## Markt Schliersee

### Verkehrsuntersuchung zum Vorhabenbezogenen Bebauungsplan "Stolzenbergstraße" in Schliersee-Neuhaus

- Zweiter Zusatz -

Stand 12. Februar 2024

Abbildung 1:  
Fahrkurve Standard-Sattelzug (RBSV) im Kurvenbereich Bodenschneidstraße/ Wendelsteinstraße

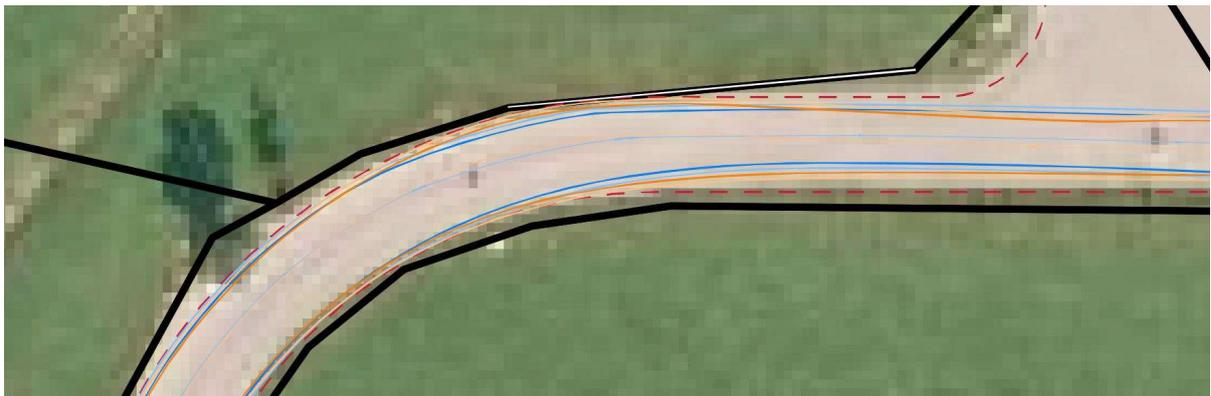
Aussage: "Bei Betrachtung der Schleppkurve fällt auf, dass die Schleppkurve nicht nur den Fahrbahnrand, sondern auch die Flurstücksgrenze überstreicht. Das Funktionieren der Fahrkurve ist somit nicht nachgewiesen."

Die Aussage beruht auf der Darstellungsproblematik der Fahrkurven im Rahmen einer Übersicht des gesamten zu untersuchenden Abschnittes der Stolzenbergstraße, der Bodenschneidstraße sowie der Wendelsteinstraße. Aus Gründen der Sichtbarkeit und somit der besseren Erkennbarkeit wurde den Fahrkurven (welche jeweils aus einer inneren (dunkleren) Fahrkurve für die Karosserie und einer äußeren (helleren) Fahrkurve für den seitlichen Bewegungsspielraum gemäß den "Richtlinien für die Anlage von Stadtstraßen (RASt 06)" bestehen) und den auf Grundlage der vorliegenden Geobasisdaten grob abgeschätzten Fahrbahnkanten eine Strichstärke zugewiesen. Dies führt im angesprochenen Teilabschnitt zum Anschein einer Überlagerung von Fahrkurven, Fahrbahnkanten und der Flurstücksgrenze.

Bei näherer Betrachtung des Abschnittes (siehe Abbildung 1 am Beispiel eines Standard-Sattelzuges gemäß den "Richtlinien für Bemessungsfahrzeuge und Schleppkurven zur Überprüfung der Befahrbarkeit von Verkehrsflächen (RBSV)" bei Reduzierung der Strichstärken zeigt sich jedoch, dass die angenommenen Fahrbahnkanten allesamt innerhalb der Flurstücksgrenzen liegen und von keiner der Fahrkurven (weder von der Karosserie noch des Bewegungsspielraumes) überstrichen werden.

Das Funktionieren der Fahrkurve ist somit in der Theorie nachgewiesen.

**Die Aussage ist nicht korrekt.**
